**Avis de la Mission Régionale  
d'Autorité environnementale  
de Provence-Alpes-Côte d'Azur  
sur le projet de création d'une centrale photovoltaïque  
au sol au lieu-dit « Malaga » à Aubignosc (04)**

n° MRAe –  
n° GARANCE 2020-2546 /  
2020-2547

Figure 2: Plan de masse du projet (source permis de construire)

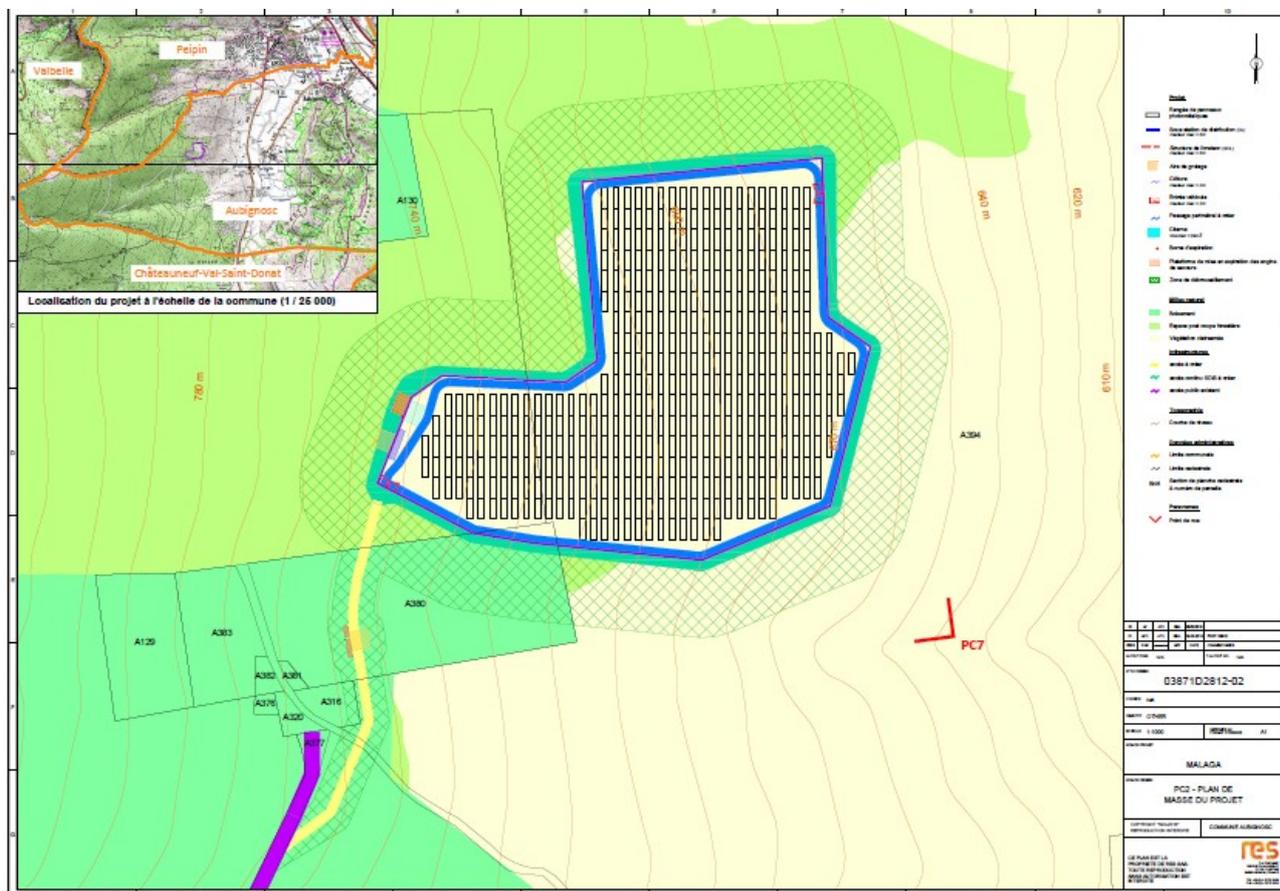
La présentation du projet est faite au chapitre III. Cette présentation ne permet pas de s'assurer que tous les aménagements connexes sont pris en compte dans le périmètre du projet et que leurs incidences sont analysées. Plusieurs éléments d'information sur les modalités de la phase chantier et les aménagements associés ne sont en effet pas décrits :

- les quantités de terres et de matériaux à déplacer (remblais des pistes, sous les constructions, bâtiments techniques) ou à mettre en œuvre (merlons et enrochements des ouvrages hydrauliques, micro-barrages). En raison du dénivelé du site choisi (26%), un plan de mouvement des déblais et la localisation de l'ensemble des ouvrages à réaliser est attendu, y compris sur le plan masse,

- la position des locaux de la base vie et des différentes zones de stockage,
- les aménagements à prévoir pour le passage des véhicules amenant le matériel et devant intervenir sur site (poids-lourds, grues, pelles...). Le porteur de projet précise que l'accès se fera en empruntant le « *réseau local, départemental ou national* » et que des pistes d'accès internes seront créées. Si des aménagements doivent être prévus, leur incidence sur l'environnement doit être qualifiée en même temps que les incidences du projet,

- la durée des travaux : il est mentionné « *plusieurs mois* »,
- le linéaire et la localisation de toutes les tranchées à réaliser dans l'emprise du site et hors site (raccordement au poste-source notamment),

**Recommandation 3: Compléter la présentation technique du projet en précisant notamment la localisation des tranchées à réaliser, les quantités de terres et de matériaux à déplacer ou à mettre en œuvre, l'emprise des locaux de la base vie et des zones de stockage, les aménagements pour le passage des véhicules. Évaluer les impacts du projet pris dans sa globalité, y compris ceux des travaux de raccordement au poste source et des aménagements de pistes.**
